Dodatek č. 2 ke Smlouvě o dílo ze dne 23.10.2024

Shora uvedené smluvní strany se dohodly na uzavření dodatku č. 2 (dále jen „dodatek“) ke Smlouvě o dílo ze dne 23.10.2024, ve znění dodatku č. 1, která byla uzavřena se zhotovitelem jako vybraným dodavatelem veřejné zakázky nazvané: „**Modernizace dílenského areálu SŠTŘ Nový Bydžov – Hlušice – zhotovitel**“.

ZMĚNOVÝ LIST

Stavba:	Modernizace dílenského areálu SŠTŘ Nový Bydžov		
Objekt:	01a - stavební část		
Předkládá:	RONELI Stavby SE	Datum:	05.03.2025

Záchytný systém

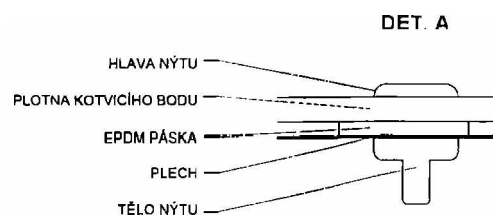
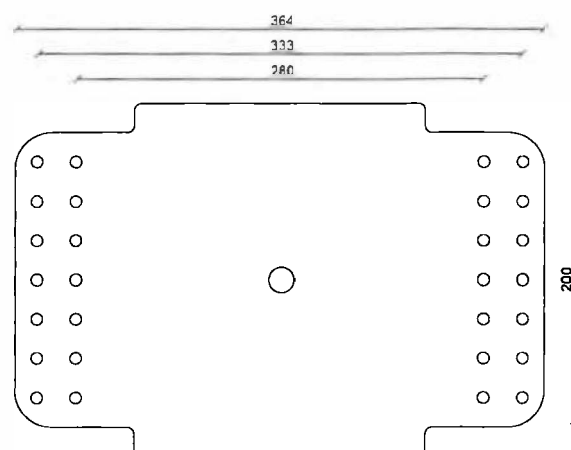
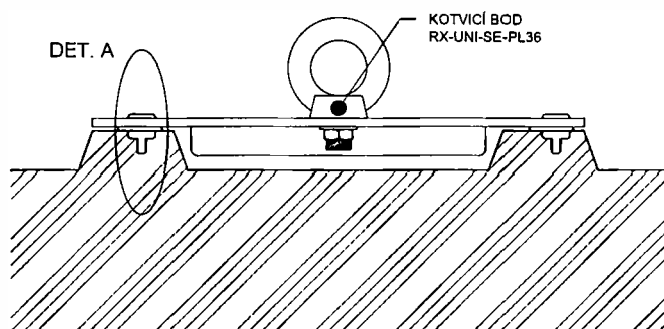
Projektová dokumentace obsahovala návrh záchytného systému prto pádu osob do prohlubně na střešní konstrukci.

1.2 Popis nového řešení:

Provedení záchytného systému dle návrhu (výrobné dokumentace) a doporučení odborného zhotovitele.

2 Zdůvodnění změny:

Dodavatel zhotovitele předložil výrobní dokumentaci střešního záchytného systému, který obsahuje menší počet kotvicích bodů při zachování plné funkčnosti vč. revize tohoto systému.

ZL7 – V rámci zpracování dílenské dokumentace zhotovitel předložil vlastní návrh záchytného systému, který obsahuje menší počet kotvicích bodů při zachování stejné funkčnosti jako projekční návrh. Autorský dozor se změnovým listem souhlasí.
